Bürgermeister der
Gemeinde Selfkant,
Tüddern, Rathaus,
52538 Selfkant

07.07.2018 – [REDACTED]

Regenrückhaltung für die Ortsentwässerung Schalbruch (RRB)

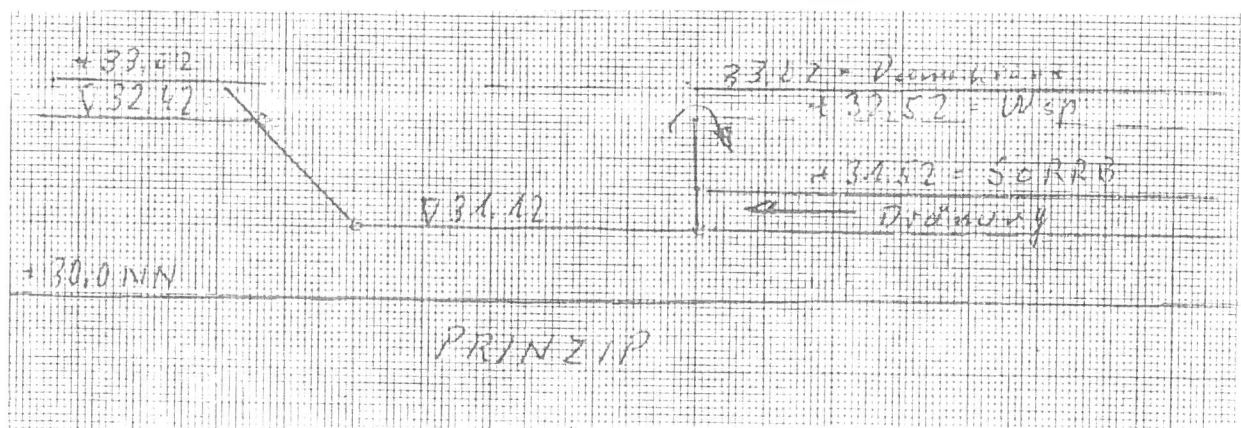
Es stehen zur Verfügung aus Parz. 35 als Teilfläche (Grünland) und Bruttofläche i.M.:

$$20 \times 50 + 35 \times 40 = 1000 + 1400 = 2400 \text{ m}^2.$$

In diesem Flächenpotential 2400 m² bei einer ± 1 m Stautiefe lassen sich unterbringen:
 500 cbm Rückhaltevolumen,
 Aufwallungen auf 3 Seiten,
 Böschungen zum RRB,
 leichtes Sohlgefälle des RRB und Drossel,
 notwendige Unterhaltungsflächen und Einrichtungen.

Der Querschnitt ab Regenauslass bis zur Drossel kann mit einer hochgezogenen Ü-Schwelle zum RRB als mechanisches Absetzbecken wirken.

Grundlage ist der v.g. Entwurf und daraus insbesondere der Plan Nr. 3 i.V. mit Plan Nr. 3 (s. Anlagen):

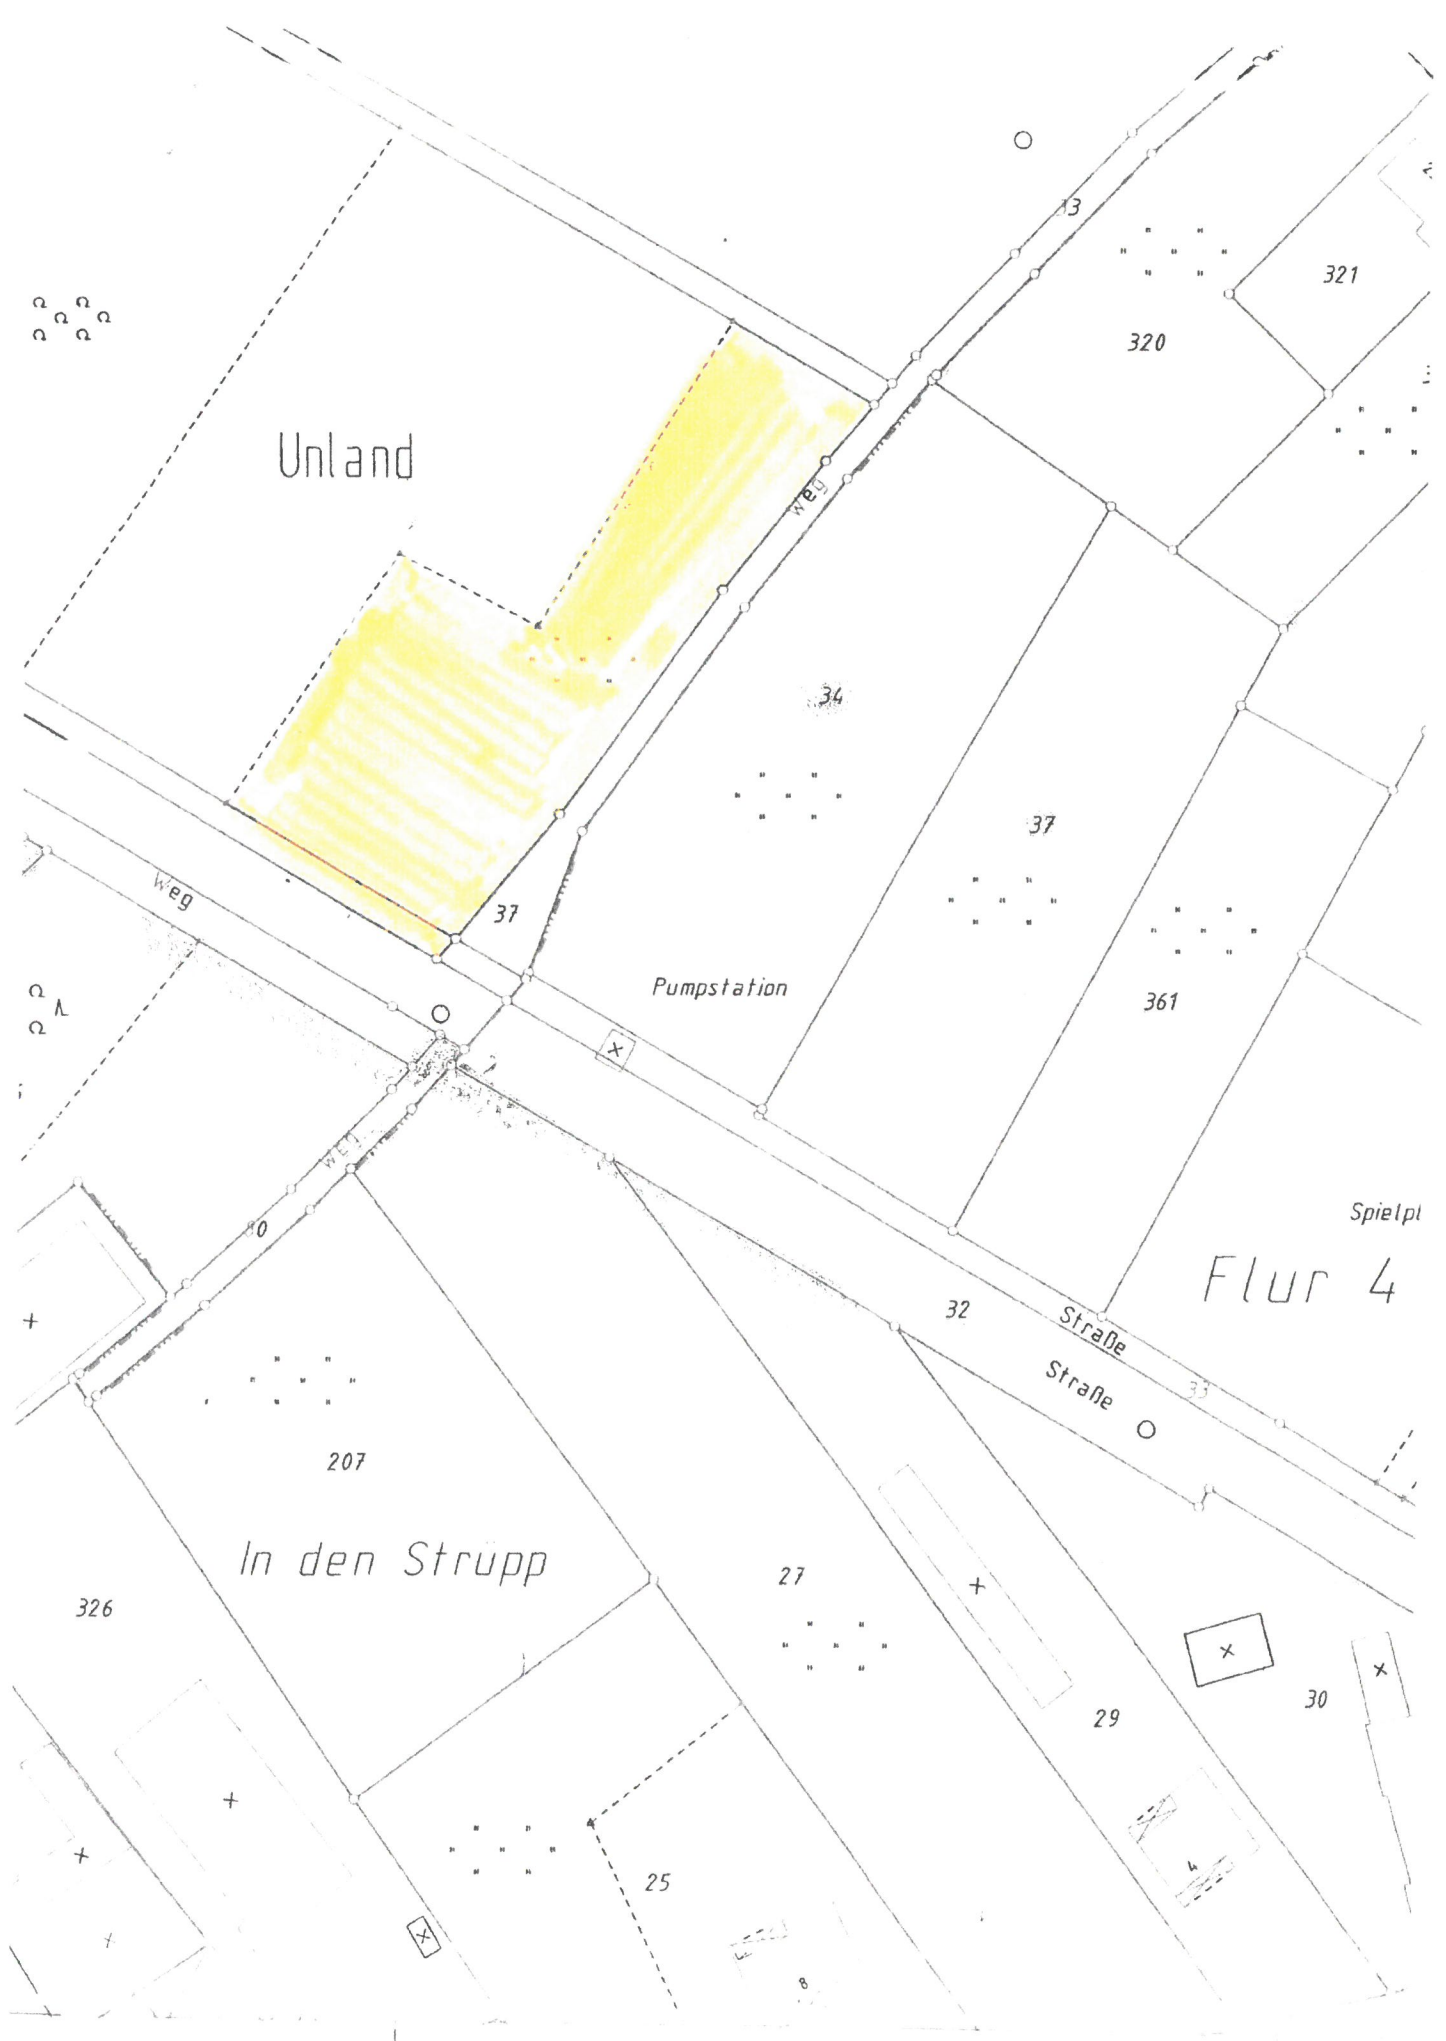
- Bezugshöhe und Ausgangspunkt ist das linke Grabenufer (Wi.-Weg) als Dammkrone und 1,31 über Grabensohle = $31,12 + 1,31$ = 32,42 m.NN
- Der bestehende Graben (Sohle) bleibt durchgängig bis zur 100 l/s-Drossel unverändert = 31,12 m.NN
- Das rechte Grabenufer wird abgesenkt auf $31,12 \mp 0,40$ für RRB-Sohle, sodass genug Querschnitt für Vorflut Auftriebsdränage unter der RRB-Sohle besteht = +31,52 m.NN
- Die bestehende RÜB-Schwelle ist auf = 32,90 m.NN
- Der RRB-Wasser-(Stau-)Spiegel wird festgesetzt auf $32,90 - 0,38$ = 32,52 m.NN
- Die maximale Einstauhöhe ergibt sich aus $32,52 - 31,52$, bleiben somit ... = 1,00 m (!)

Ich bin der Meinung und bitte um Stellungnahme, dass mit Blick auf das vorliegende Bodengutachten, der für 500 cbm notwendige Bodenaushub $\pm 1,00$ m mit Auftriebsdränage unter der RRB-Sohle mit notwendiger Folie einfach und unkompliziert zu bewerkstelligen und kostenmäßig günstiger ist, als die vielfachen Baugrundvorbereitungen bei der ATD-Planung. Das so entstehende RRB fügt sich als tieferliegende, grüne Mulde in die Landschaft ein, ist einsehbar und ragt nicht aus dem Gelände heraus. Aus wasserbaulichen Betriebssicht ist mir die ATD-Planung doch zu künstlich und umständlich.
